ZADEVA: **PREDLOG ZA OBRAVNAVO NA SEJI MESTNEGA SVETA MESTNE OBČINE LJUBLJANA**

NASLOV: Predlog Odloka o spremembah in dopolnitvah Odloka o prostorskih ureditvenih pogojih za območja urejanja v mestnem središču – za dele območij urejanja CO 1/6 Čopova ulica in CO 1/13 Južni trg

I. UPOŠTEVANJE PRIPOMB, DANIH K DOPOLNJENEMU OSNUTKU AKTA

NORMATIVNI ELEMENTI

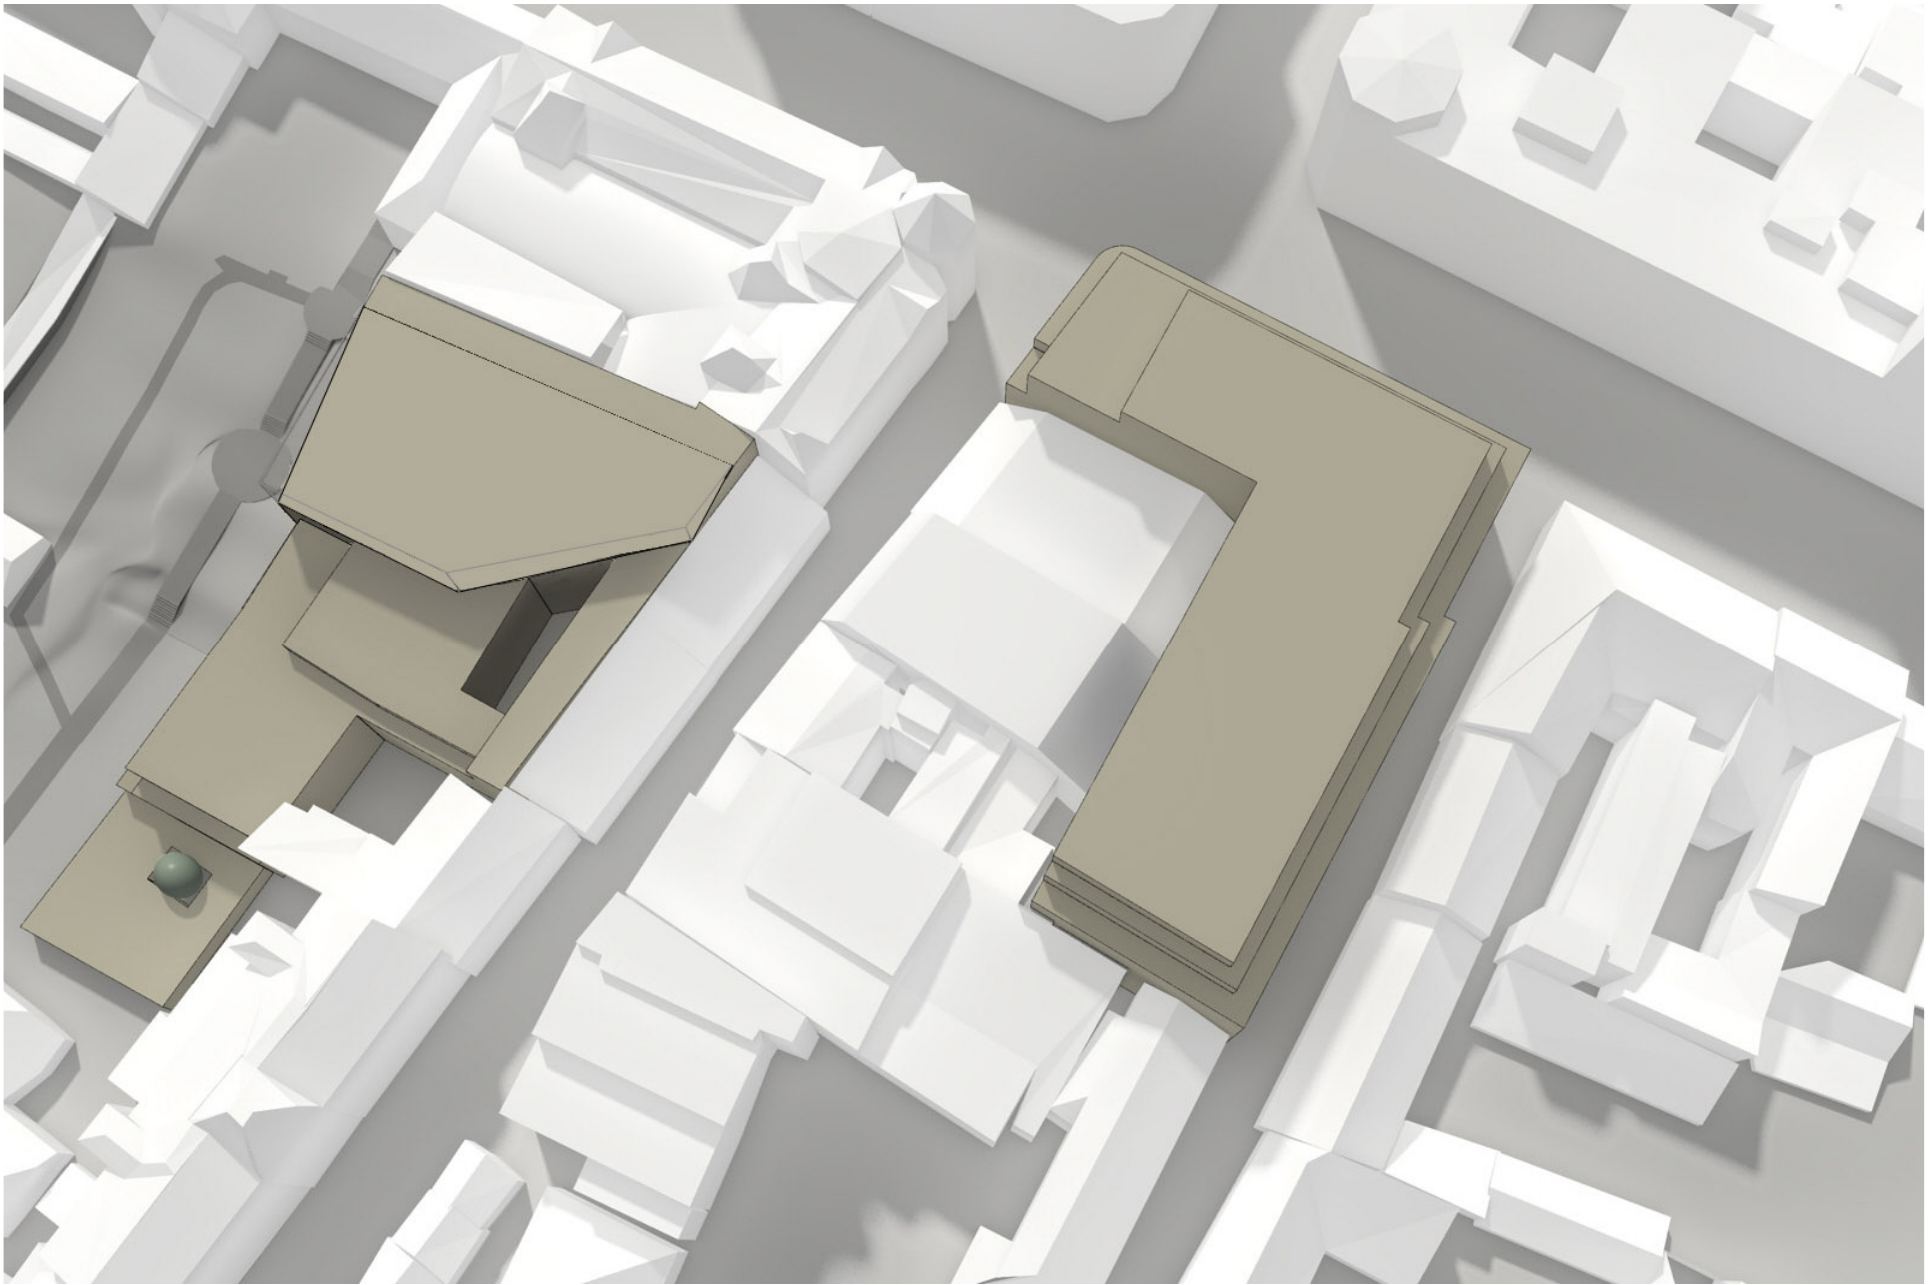
Predlagamo, da se načrtovani objekt na parc. št. 3109/2 višinsko v celoti poravna s sosednjim objektom na parc. št. 3119, obe k.o. Ajdovščina.

V grafičnem načrtu št. 3: "Normativni elementi", so označene maksimalne dopustne višinske kote. Na zemljiščih parc. št. 3109/2 in 3119 sta predvideni dve višinski koti, nižja ob

Knafljevem prehodu in višja proti notranjosti območja, tako da je del načrtovane stavbe na parc. št. 3109/2 višinsko poravnano z načrtovano stavbo na parc. št. 3119, del pa je lahko tudi višji (ni obvezno, tudi ta del je lahko enako visok).
